Additif 100 – Règlement ONU n° 101

Révision 3 – Amendement 10

Complément 11 à la série 01 d'amendements – Date d'entrée en vigueur : 22 juin 2022

Prescriptions uniformes relatives à l'homologation des voitures particulières mues uniquement par un moteur à combustion interne ou mues par une chaîne de traction électrique hybride en ce qui concerne la mesure des émissions de dioxyde de carbone et de la consommation de carburant et/ou la mesure de la consommation d'énergie électrique et de l'autonomie en mode électrique, et des véhicules des catégories M₁ et N₁ mus uniquement par une chaîne de traction électrique en ce qui concerne la mesure de la consommation d'énergie électrique et de l'autonomie

Figure 1
Cycle d'essai du NEDC

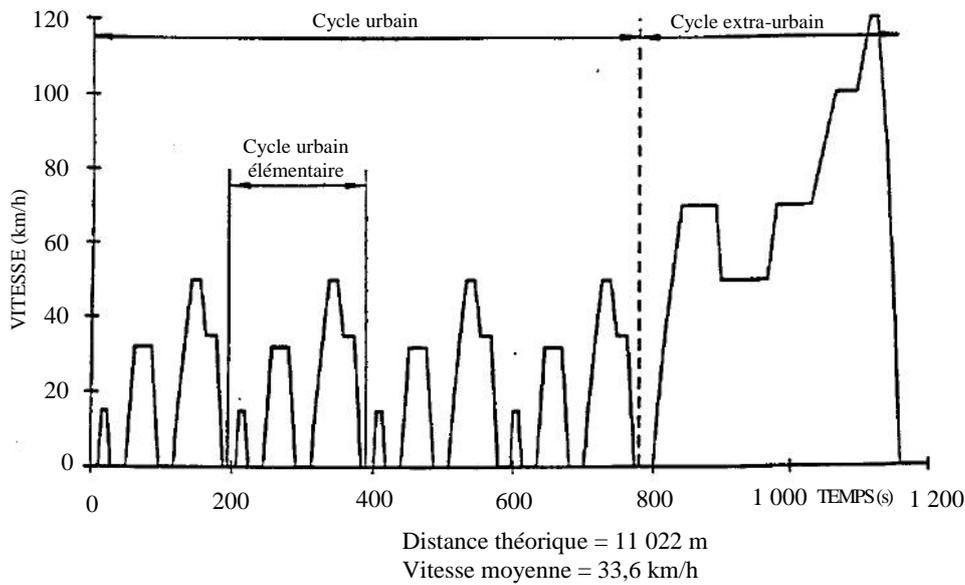
Les paragraphes 1, 1.1, 1.2 et 1.3 deviennent les paragraphes 2, 2.1, 2.2 et 2.3 et se lisent comme suit :

« 2. Cycle d'essai du NEDC

2.1 Composition

Le cycle d'essai du NEDC est composé de deux parties (voir fig. 1) :

Figure 3a
Séquence d'essai abrégée du NEDC

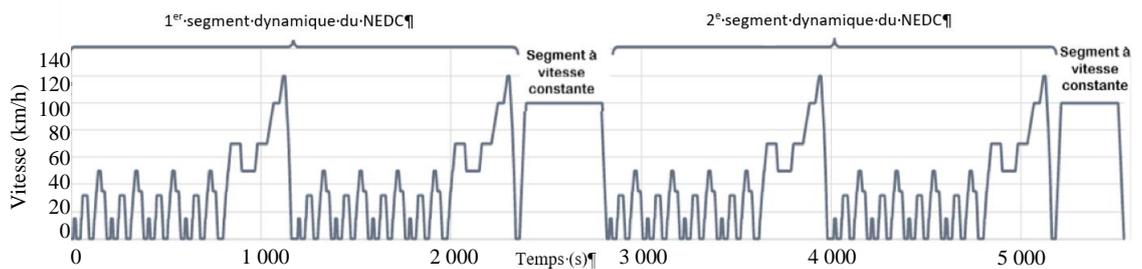
Ajouter le nouveau paragraphe 3, libellé comme suit :

« 3. Séquence d'essai abrégée du NEDC

La séquence d'essai abrégée du NEDC se compose de deux segments dynamiques du NEDC (DS₁ et DS₂) combinés à deux segments à vitesse constante (CSS_M et CSS_E), comme le montre la figure 3a ci-dessous.

Les segments dynamiques du NEDC DS₁ et DS₂ sont utilisés pour calculer la consommation d'énergie électrique. Les segments à vitesse constante CSS_M et CSS_E sont destinés à réduire la durée de l'essai en épuisant la charge du SRSEE plus rapidement que dans la procédure d'essai avec cycles consécutifs du NEDC.

3.1 Segments dynamiques du NEDC

Chacun des segments dynamiques DS_1 et DS_2 du NEDC est constitué de deux cycles d'essai du NEDC conformément au paragraphe 2 de la présente annexe.

3.2 Segment à vitesse constante

Les vitesses constantes pendant les segments CSS_M et CSS_E doivent être identiques.

La vitesse minimale des segments à vitesse constante est de 100 km/h. À la demande du constructeur et avec l'accord de l'autorité d'homologation, une vitesse constante plus élevée sur les segments à vitesse constante peut être choisie.

L'accélération jusqu'à la vitesse constante doit être progressive. En outre, elle doit être effectuée dans un délai de 1 minute après la fin des segments dynamiques et, dans le cas d'une pause effectuée conformément au paragraphe 5.2.3.2.1 de la présente annexe, après activation de la procédure de démarrage de la chaîne de traction.

Si la vitesse maximale du véhicule est inférieure à la vitesse minimale requise pour les segments à vitesse constante conformément aux prescriptions de vitesse du présent paragraphe, la vitesse requise sur les segments à vitesse constante doit être égale à la vitesse maximale du véhicule.
